SERVICE BULLETIN

NO. 200-003

REV. B

1. 標 題 : テール・コーン F.STA 7105 円框の点検及び改修
並びにブラケットの交換。

図-1 STA.7105 円框部位

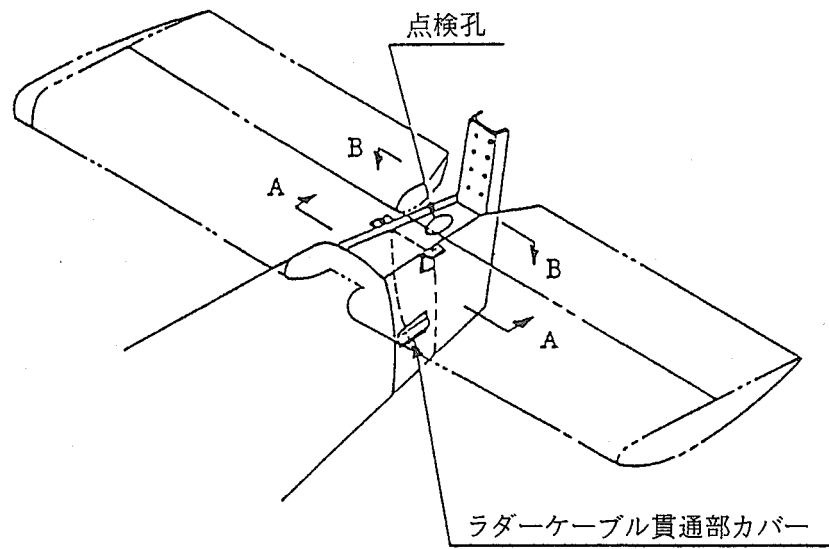
- この場合、図-1 に図示してあるラダー・ケーブル貫通孔より、小型ミラーを使用して点検すると良い。
- (d) (c)項の反対面 (円框ダブラー) のクラックの発生有無について点検する。
- この場合垂直安定板フェアリングを取外すことにより、テール・コーン上部ウェブの点検孔よりミラー等を使用することにより確認することができる。

図-2 矢視A-A STA.7105円框

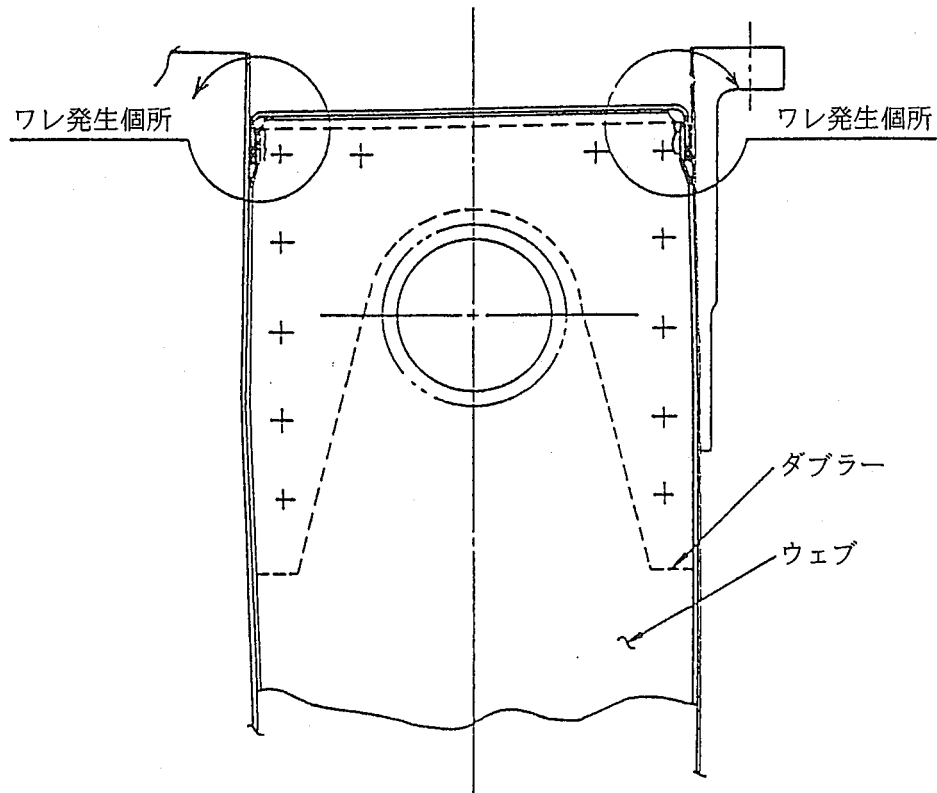
4. 目 的 : (1) F.STA 7105 円框ウェブ及びダブラー上部コーナーにクラックが発生した報告があったので、点検と改修を実施する。

9. 特殊工具 : 不要。
10. 重量重心 : 無視出来る。
11. 準拠資料 : なし。
12. 作業手順 :
- (1) F.STA 7105 円框の点検 (図-2 参照)
- (a) 垂直安定板フェアリングを取外す。
- (b) 後部胴体左側点検カバーを取外す。
- (c) F.STA 7105 円框ウェブについて、図-2 の箇所のクラックの発生有無について点検する。

5. 指 示 : (1) S/N 296 以前の S-B No. 200-003 に基づく円框の改修未実施機体。
6 項(1)に従って、円框ウェブ及びダブラーについて、クラック発生有無の点検を実施すると共に 6 項(1)に従って円框の改修を実施する。
点検の結果クラックの長さが 15mm 以上に及んでいる場合、富士重工に連絡のこと。

図-3 矢視B-B 改修要領図

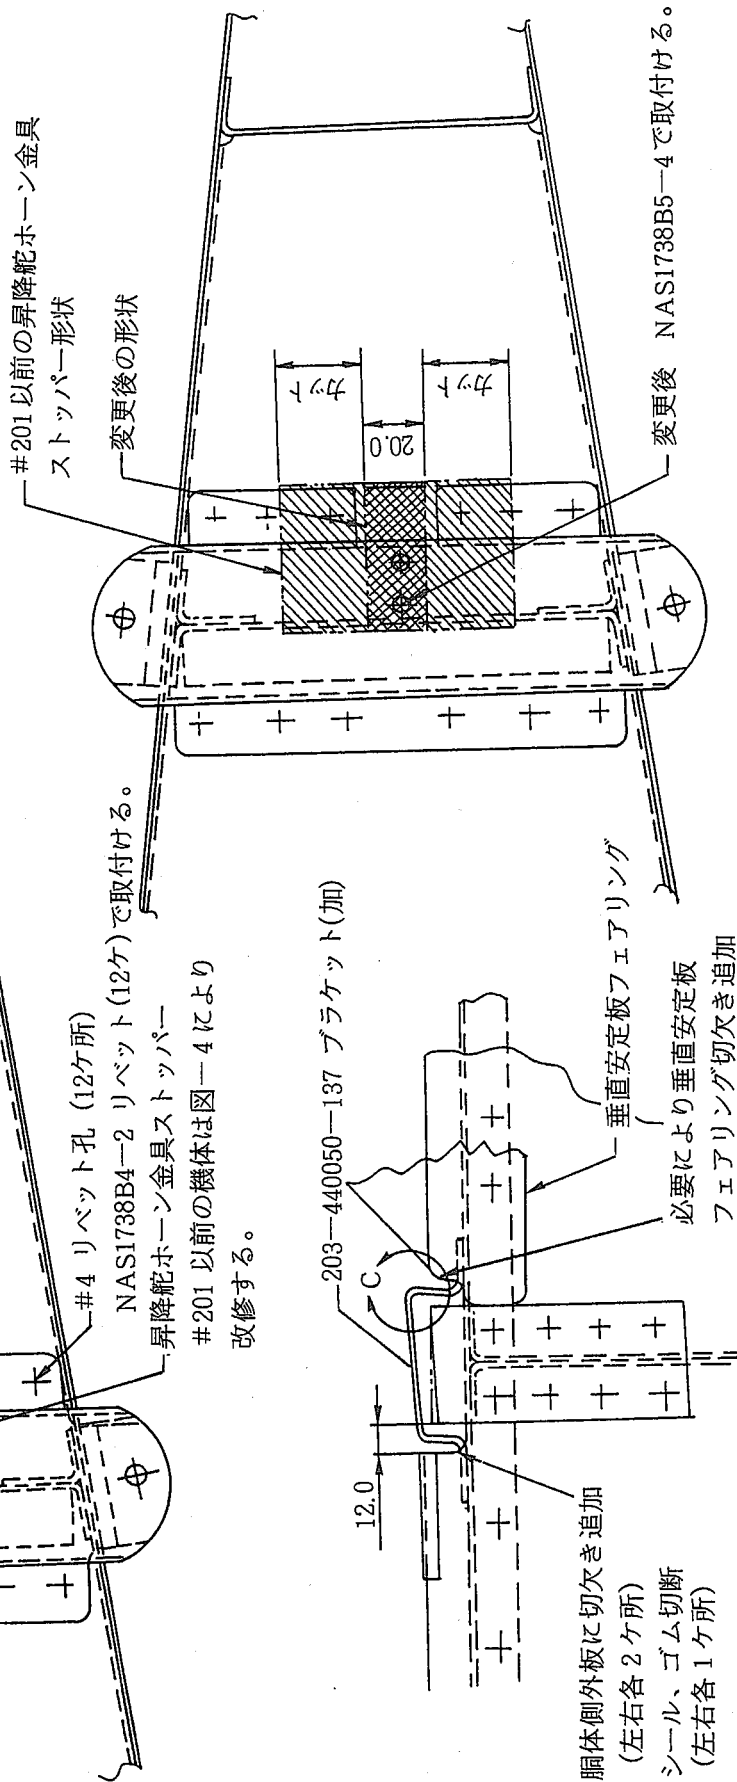
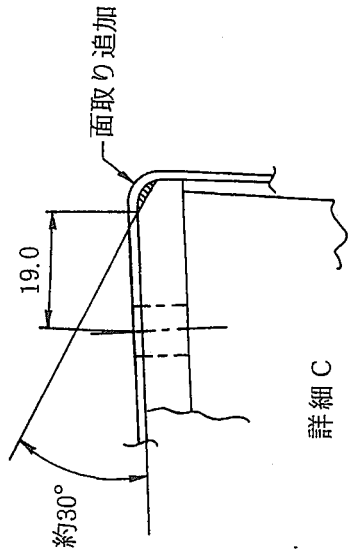
(2) S-B No. 200-003 にて追加したブラケットの左右両端コーナー部にクラックが発生した報告があったので、当該ブラケットの交換を実施する。

- (h) S/N 201 以前の機体は、図-4 により、昇降舵ホーン金具ストッパーを取外し、
図示寸法に変更後再取付する。
- (S/N 201 以前の S・B No. 200-003 に基づく円框の改修未実施機体のみ実施する。)
- (hA) 図-3 により、胴体側外板に切欠きを追加すると共に、水平安定板後桁取付金具
に、面取りを追加する。(加工面は、滑らかに仕上げること。)

(i) 図-3により、水平安定板後桁取付金具間にブラケット 203-440050-137を取付ける。(必要により胴体側外板上端を修正する。)

— ブラケットが取付済みの機体では、既存ブラケットを取外し、ブラケット 203-440050-137を取付ける —

- (iA) ブラケット 203-440050-137と垂直安定板フェアリングが接触する場合は、フェアリングを胴体側外板の切欠き形状に合わせて切欠く。
- (iB) 胴体側外板の切欠き部等の露出した金属面は、ジंकロメート・プライマでタッチ・アップする。
- (j) F.STA 7105円框ウェブ及びダブラーにクラックが発生している場合、#40ドリルにてストップ・ホールを実施する。
- (k) サービス・マニュアル項目7-14-1により水平安定板を取付ける。
- (l) サービス・マニュアル項目7-13-1により垂直安定板を取付ける。
- (m) サービス・マニュアル項目8-5-2によりエレベーターを取付ける。
また、エレベータ・コントロール・ケーブルを荷物室の所で接続し、(切離したとき) サービス・マニュアル項目8-5-3によりエレベーター系統の調整を実施する。
- (n) サービス・マニュアル項目8-4-2によりラダーを取付け、サービス・マニュアル項目8-4-3によりラダー系統の調整を行う。
- (o) 後胴仕切パネルを取付ける。(取外したとき)
- (p) 荷物室床パネルを取付ける。(取外したとき)
